## CORRECTION URGENTE DE DISPOSITIF MÉDICAL

Le 26 juillet 2023

**Description du problème** Corporation Baxter émet une correction urgente de dispositif médical pour la pompe à perfusion volumétrique Novum IQ (LVP) en raison du risque de desserrement des vis internes, endommageant les soupapes du mécanisme de pompage. Une vis desserrée à l'intérieur de la pompe à perfusion volumétrique Novum IQ LVP qui entraîne l'endommagement des soupapes du mécanisme de pompage peut provoquer une perfusion excessive.

Figure 1 : Faire tourner la porte pour l'ouvrir et la refermer afin de confirmer le mouvement des soupapes

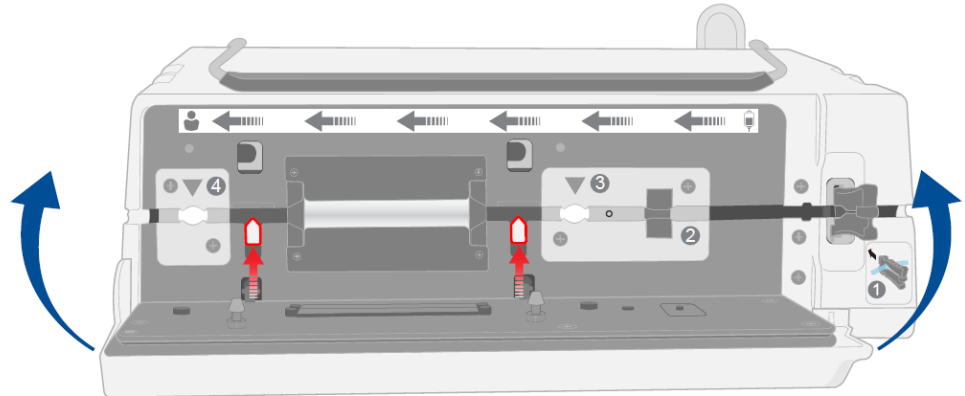
1. Les opérateurs peuvent continuer à utiliser la pompe à perfusion volumétrique Novum IQ LVP. Avant l'utilisation, assurez-vous que les soupapes du mécanisme de pompage (mises en évidence en rouge à la Figure 1) ne sont pas coincées et se déplacent vers le haut et vers le bas lorsque vous faites tourner la porte de la pompe à perfusion volumétrique Novum IQ LVP pour l'ouvrir et la refermer. Si les soupapes du mécanisme sont coincées ou ne se déplacent pas vers le haut ou vers le bas lors de la rotation de la porte, cessez immédiatement d'utiliser l'appareil.
